INFORME DE REGULARIZACIÓN DEL TRAZADO VIAL DE LA CALLE “S6C”, CONECTIVIDAD CON LA AUTOPISTA GENERAL RUMIÑAHUI, UBICADO EN EL BARRIO MIRAVALLE-PUENGASI.

Dirección de Políticas y
Planeamiento de la Movilidad
14.09.2020

Figura No 1.

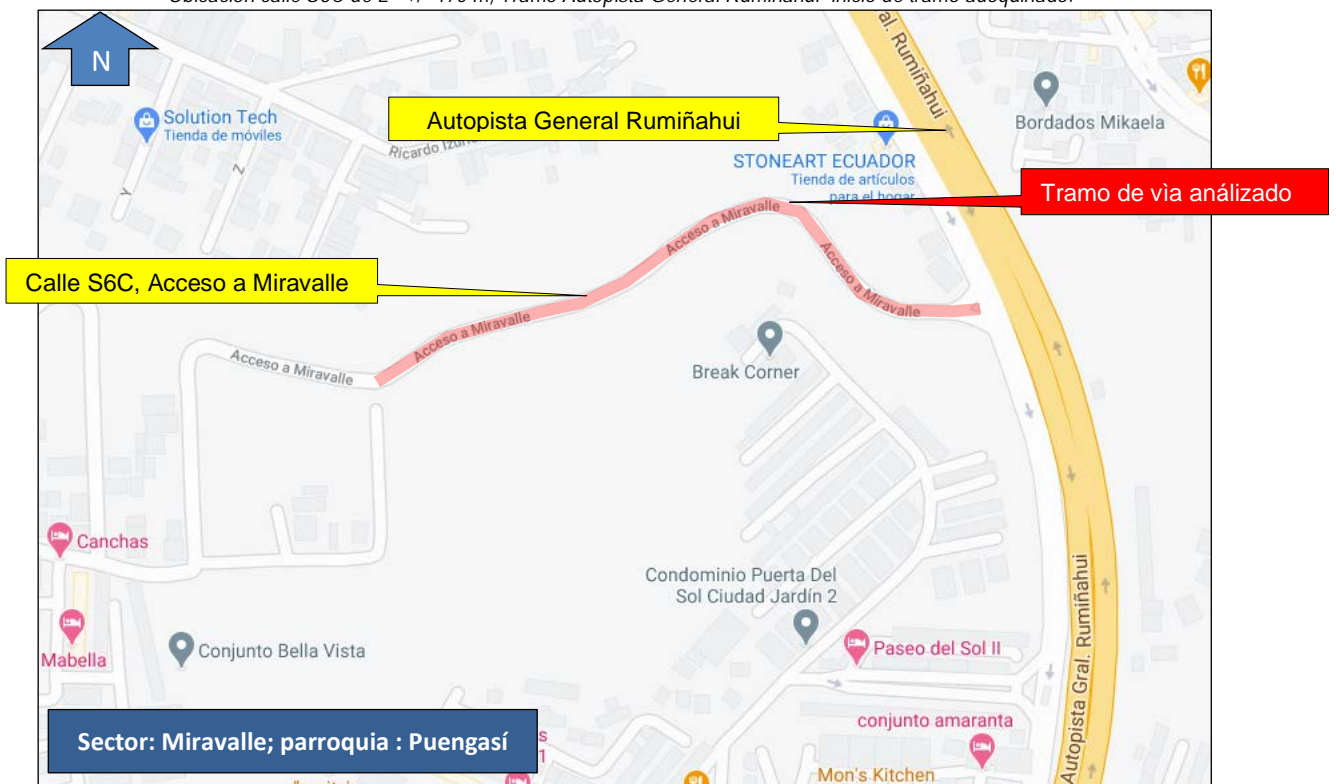
En la figura No. 1, se ilustra la ubicación de tramo de vía analizado de L= +/- 470 m, entre la Autopista General Rumiñahui y el inicio del tramo adoquinado.

Ubicación calle S6C de L= +/- 470 m, Tramo Autopista General Rumiñahui- inicio de tramo adoquinado.
